Siegenia Einsteckgetriebe

Die Siegenia Einsteckgetriebe 060.7217.-- und 060.8396.-- wurden aus dem Liefersortiment genommen. Beide Getriebe wurden von Siegenia ersetzt.

Das neue Einsteckgetriebe hat die Artikelnummer 060.7227.--.

neues Getriebe 060.7227.--

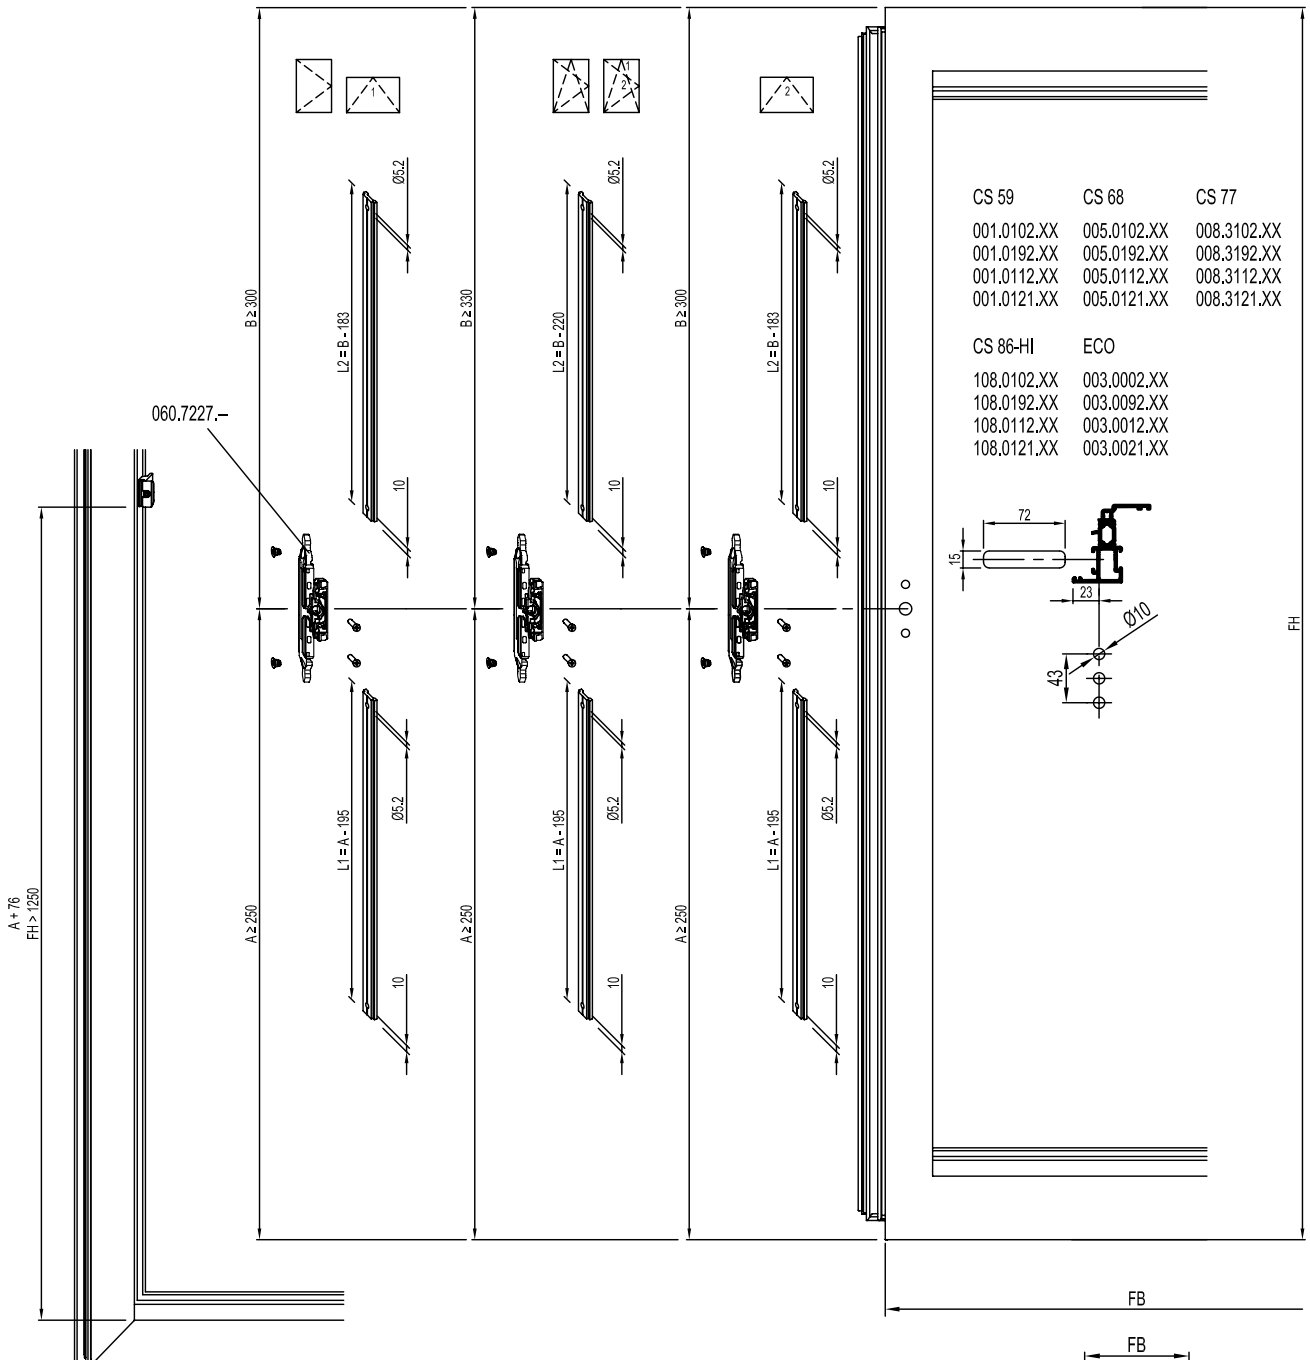
Es ist zu beachten, dass sich die Ausfräsungen und die Schubstangenlängen geändert haben.
